CK.271.1.2.2020

Dotyczy: postępowania o udzielenie zamówienia publicznego prowadzonego w trybie przetargu nieograniczonego pn.: **„Rozszerzenie oferty kulturalnej i unowocześnienie biblioteki w celu poprawy standardów jakości świadczonych usług w Centrum Kultury", w zakresie Zadania nr 2 pn. „Dostawa mebli i wyposażenia oraz dostawa i instalacja wyposażenia informatycznego i multimedialnego do Biblioteki Miejskiej i Centrum Kultury w Jedlinie-Zdroju" - Część Nr 1: Dostawa mebli i wyposażenia do Biblioteki Miejskiej i Centrum Kultury w Jedlinie-Zdroju.**

Wyjaśnienia i odpowiedzi na pytania do treści specyfikacji istotnych warunków zamówienia (SIWZ)

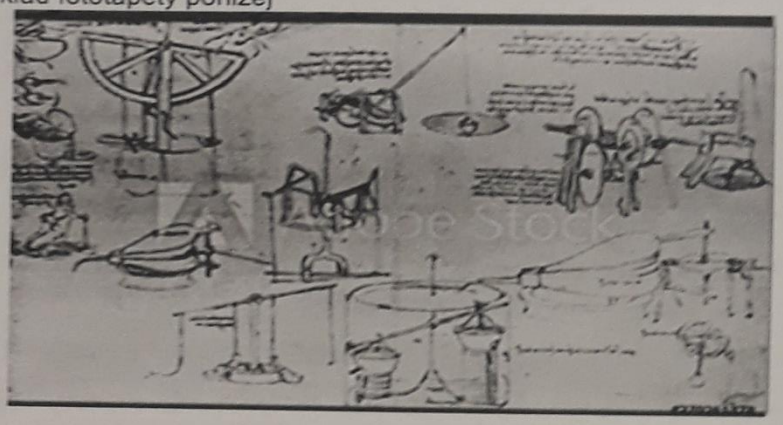
Treść pytania Nr 2:
Poz. 11 i 12 Fototapeta proszę o wskazanie więcej informacji np. materiał, motyw, wielkość.
Odpowiedź na pytanie Nr 2
Poz. 12 dla Centrum Kultury - Fototapeta (sala teatralno-filmowa) – 2 szt. do uzgodnienia z Zamawiającym:
Parametry techniczne fototapety:

- Wymiar rzeczywisty ściany pod fototapetę wys. 3,10 szer. 5,90 cm, należy dodać odpowiedni naddatek min. 20 cm
- FOTOTAPETA ZMYWALNA tj. winylowa wzmocniona specjalnym laminatem z filtrem UV
- grubości 440 µm
- powierzchnia gładka, matowa
- szerokość pojedynczego pasa ok. 100 cm
- montaż pasów krawędź w krawędź
- można przecierać na mokro
- z przeznaczeniem do obiektów użyteczności publicznej
- czarno-biała, lub grafitowo-biała
- przedstawiająca szkice Leonarda Da Vinci
- przykład fototapety poniżej
